Reactie op voorstellen consultatietrajecten Lelystad Airport

Referentienummer CS/PPM/2017/404
Versienummer 2.0
Versiedatum 14 februari 2018

Status Definitief

Figuur 4-14 Geconsulteerd ontwerp sector 4 en 5

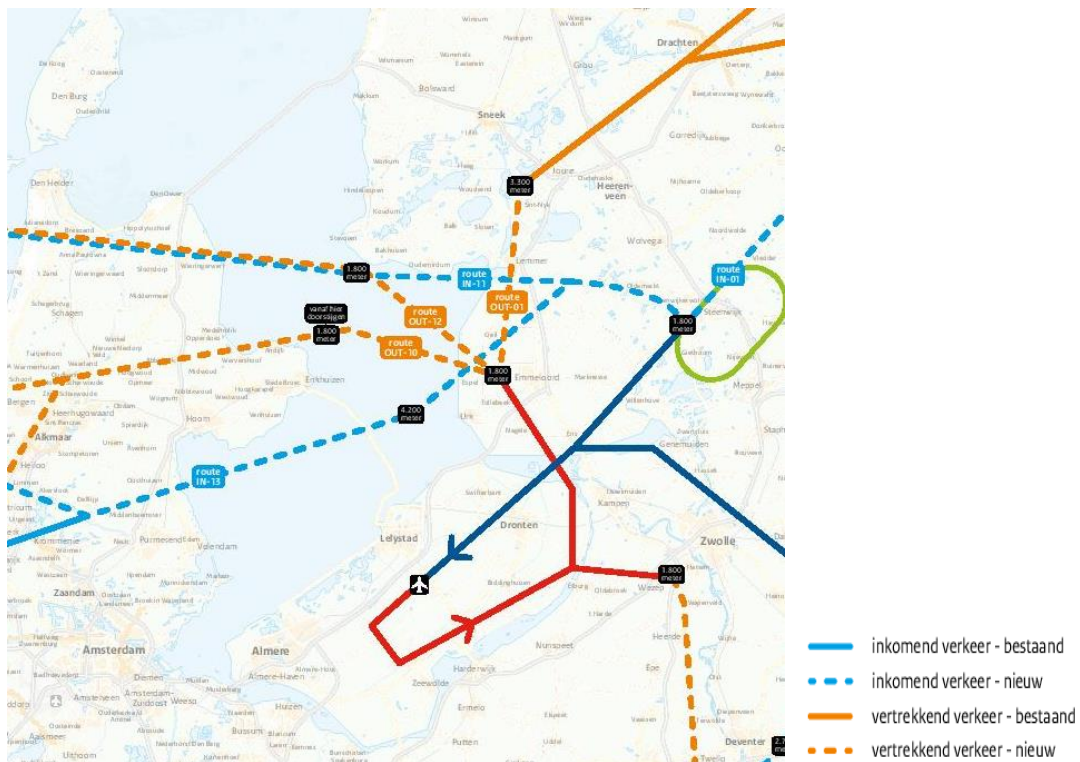
Er zijn diverse voorstellen gedaan voor het wijzigen van de routes naar het westen en zuidwesten. Provincie Friesland en de bewonersdelegatie hebben het voorstel gedaan om IN-11 en OUT-12 te laten vervallen en daarvoor in de plaats IN-13 en OUT-10 te gebruiken van en naar het westen en zuidwesten (sector 4 en 5), zodat met name Friesland wordt ontzien. Via de internetconsultatie is gevraagd OUT-10 en OUT-12 te verplaatsen naar de Noordzee (zie onderstaande figuur). Onderstaand de voorstellen nader toegelicht en voorzien van een reactie.

De Friese overheden hebben daarnaast gevraagd om verdere routeoptimalisaties zodat de routes van en naar sector 4 en 5 niet over Friesland gaan, ook rekening houdend met een nauwkeurigheidsmarge van 1,5 kilometer. Bij het verplaatsen van de route in zuidelijke richting komt deze in de buffer van het verkeersleidingsgebied Schiphol te liggen (Schiphol TMA). Conform internationale standaarden moet het verkeer tenminste 2,5 nautische mijlen vrij zijn van naburig luchtruim (dit is exclusief de navigatienauwkeurigheid van het vliegtuig van 1 nautische mijl). Dit verzoek kan daarom niet ingewilligd worden. Het verleggen van IN-13 ten zuiden van Espel is niet mogelijk, omdat dit òf interfereert met inbound Schipholverkeer, òf de bocht niet haalbaar wordt bij IAF Noord.

In principe gaat al het landend verkeer naar Lelystad om de Schiphol TMA heen, tenzij militaire oefengebieden op de Waddenzee en Noordzee actief zijn. Vanwege de ligging van de militaire gebieden, is het niet mogelijk één route te realiseren die altijd beschikbaar is, én om de Schiphol TMA heen ligt. Daarom zijn twee routes voor landend verkeer ontworpen vanuit sector 4 en 5, waarbij primair om de TMA heen gevlogen wordt, tenzij de militaire gebieden actief zijn. Het laten vervallen van IN-11 en in de plaats daarvan IN-13 als hoofdroute toepassen, zoals voorgesteld door de provincie Friesland en de bewonersdelegatie, is waarschijnlijk niet mogelijk omdat teveel verkeer daarmee in sector 1 komt. IN-13 gaat namelijk door sector 1, en IN-11 er onderdoor. Het samenvoegen van beide routes heeft als gevolg dat al het verkeer door sector 1 gaat. Dit is onwenselijk, omdat het verkeer hiermee in ACC werkgebied komt, wat invloed heeft op de capaciteit voor de Schipholverkeersstromen.

De civiele en militaire verkeersleiding zullen het mogelijk samenvoegen van de routes over Noord-Holland nogmaals op haalbaarheid en werklast beoordelen in een simulatie en een bewonersvertegenwoordiging over de resultaten te consulteren.

In het huidige routeconcept is, na veelgehoord commentaar en ingediende voorstellen, de route geoptimaliseerd, zodat de Weerribben grotendeels wordt ontzien. IN-13 bevat nu een grotere bocht richting IAF Noord.

Figuur 4-15 Nieuw ontwerp aansluitroutes van en naar sector 4 en 5 bij zuidwestelijk baangebruik (voorkeursroutes)

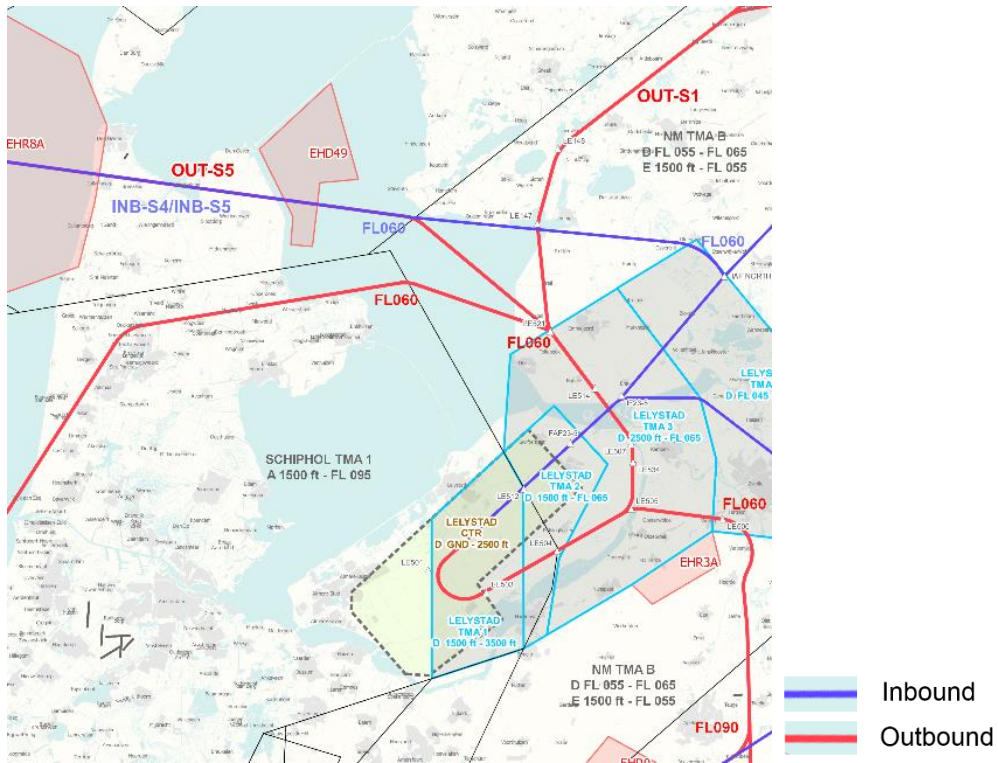
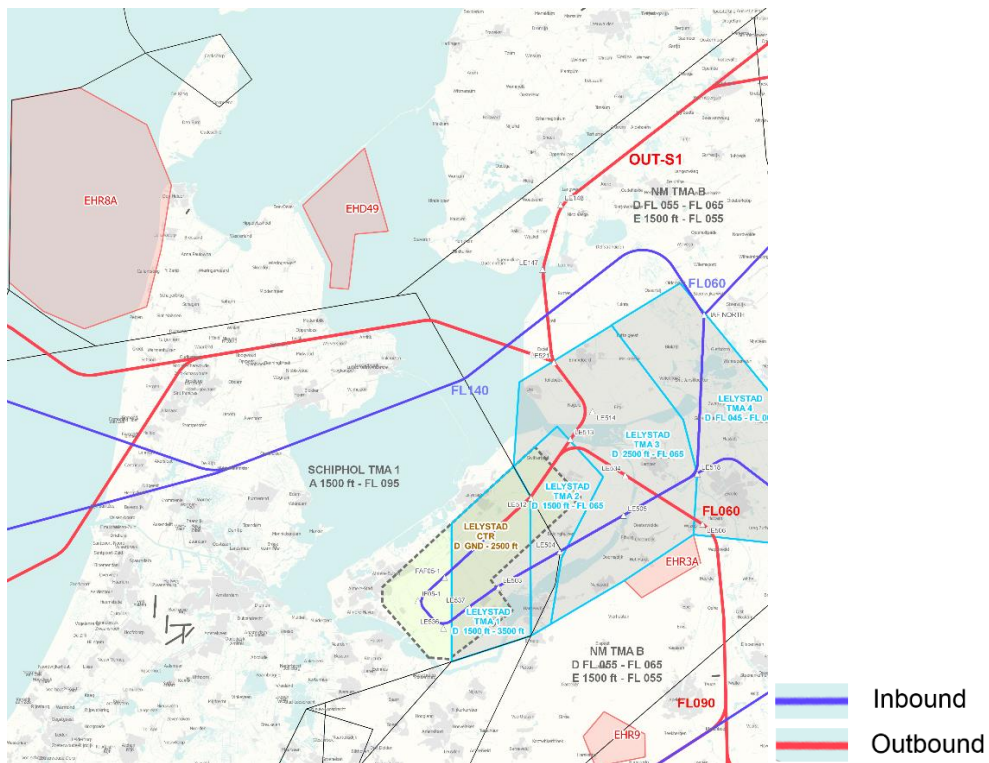
Alternatieve noordelijke (voor OUT-12) en zuidelijker (OUT-10) van het huidige route traject zijn bestudeerd, maar afgefallen.

- Het voorstel de routes naar het noorden te verleggen zodat deze over de afsluitdijk en tussen de Waddeneilanden door gaan, is niet haalbaar vanwege de ligging van militaire oefengebieden boven de Noord- en Waddenzee.
- OUT-10 kan niet zuidelijker gelegd worden omdat deze dan nog dichter door een zeer druk deel van het Schiphol-luchtruim komt te liggen. Het verkeer op de route ten noorden van Enkhuizen (bij Andijk) zal echter zo snel mogelijk stijgen door het luchtruim van Schiphol zodat het verkeer van en naar Schiphol zo min mogelijk hinder ondervindt van het Lelystad-verkeer. Dit is een van de vastgestelde uitgangspunten door het kabinet.

Onderstaande figuren tonen het nieuwe ontwerp van de aansluitroutes van en naar sector 4 en 5. Figuur 4-15 toont de routes die bij voorkeur gebruikt worden, en Figuur 4-16 de secundaire routes.
